**Forum mondial de l'harmonisation
des Règlements concernant les véhicules**

Règlement ONU n° 129 (Systèmes améliorés de retenue pour enfants)

**Proposition de complément 9 à la série 03 d'amendements
au Règlement ONU n° 129 (Systèmes améliorés
de retenue pour enfants)****Communication de l'expert de l'European Association
of Automotive Suppliers***

Figure 4

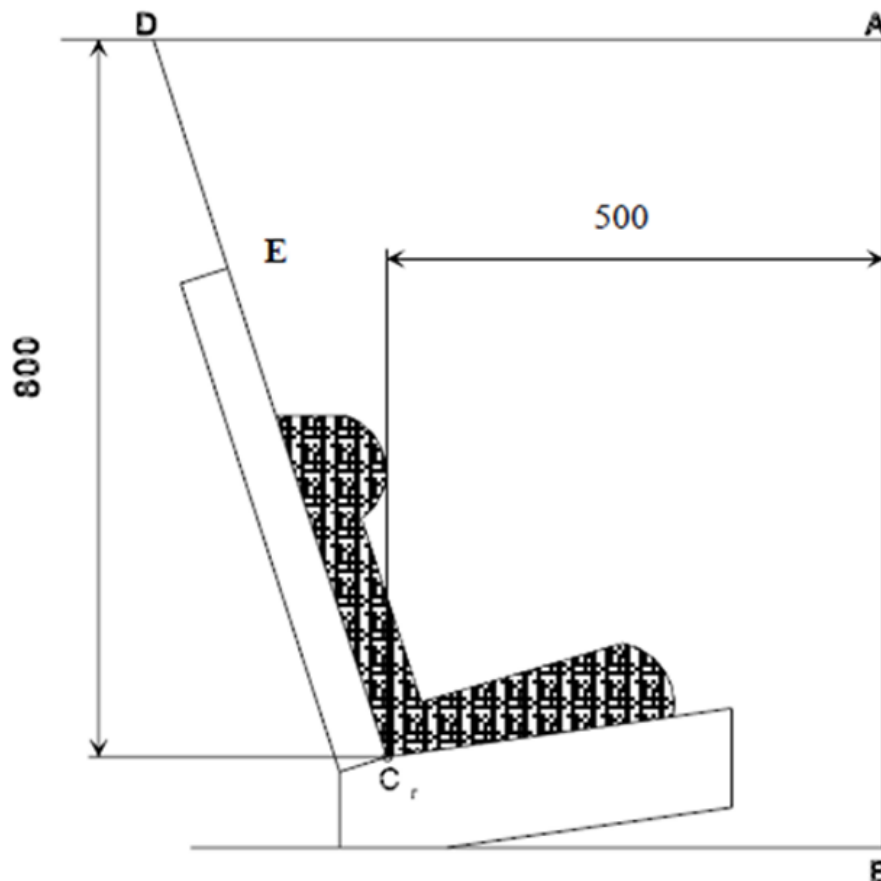
Systèmes améliorés de retenue pour enfants intégraux : Aucune partie de la tête du mannequin ne doit franchir les plans BA, DA et DE, tels qu'ils sont définis dans la figure 4 ci-dessous :

- a) Le plan BA est distant de 500 mm ; et
- b) Le plan DA est distant de 800 mm, sauf s'il s'agit d'un essai avec le mannequin Q3 ou Q6, auquel cas le plan est distant de 840 mm ; et
- c) La tête du mannequin peut toutefois franchir le plan DE, si le repose-tête ou le dossier du système de retenue se trouvant derrière la tête du mannequin, au niveau du sommet de la tête, franchit le plan DE ; et
- d) En cas de contact du mannequin avec une partie rigide de l'appareillage d'essai pendant la phase de rebond, le critère d'accélération de la tête pendant ce contact n'est pas pris en compte.

Dans le cas d'un essai avec le mannequin Q3 ou Q6 :

Le plan DA est distant de 840 mm.

Dans le cas d'un essai avec le mannequin Q6 :

Le plan DA est distant de 840 mm.

Figure 4

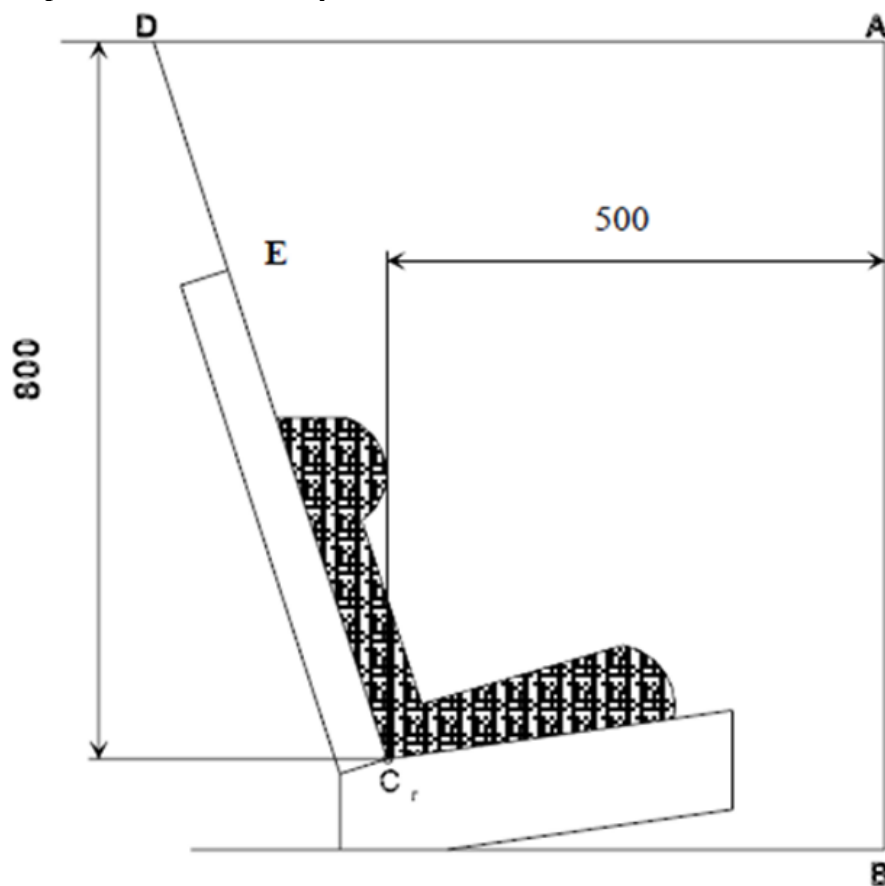
2. Lorsque le document ECE/TRANS/WP.29/GRSP/2019/35 a été adopté, puis soumis au WP.29 en tant que document ECE/TRANS/WP.29/2020/58 (complément 4 à la série 03 d'amendement au Règlement ONU n° 129), il y manquait une ligne d'instruction et quelques points de suspension « ... ». Les éléments manquants indiquaient qu'un nouveau texte devait être ajouté au paragraphe 6.6.4.4.1.1.

3. S'il manque toujours le texte d'instruction et les points de suspension « ... », le texte juridique du document ECE/TRANS/WP.29/2020/58 pourrait être considéré comme un texte de remplacement pour l'ensemble du paragraphe 6.6.4.4.1.1. Cette erreur entraînerait la suppression des prescriptions relatives au déplacement de la tête, pour les systèmes améliorés de retenue pour enfants intégraux.

Il convient de rétablir le texte complet comme suit :

Figure 2

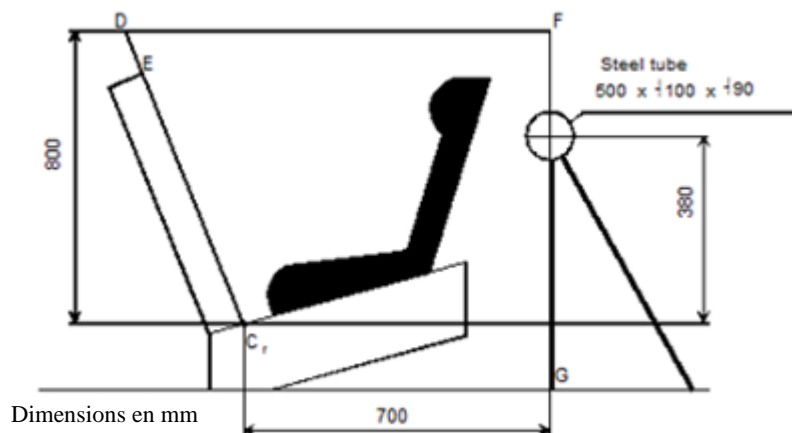
« 6.6.4.4.1.2.1 Déplacement de la tête : aucune partie de la tête du mannequin ne doit dépasser les plans FD, FG ou DE, tels qu'ils sont définis à la figure 2 ci-dessus, dans les 300 ms qui suivent le choc ou jusqu'à ce que le mannequin s'immobilise définitivement, si cette immobilisation survient avant, sauf s'il s'agit d'un essai avec les mannequins Q6 ou Q3, auquel cas la valeur par rapport au plan FD est de 840 mm.
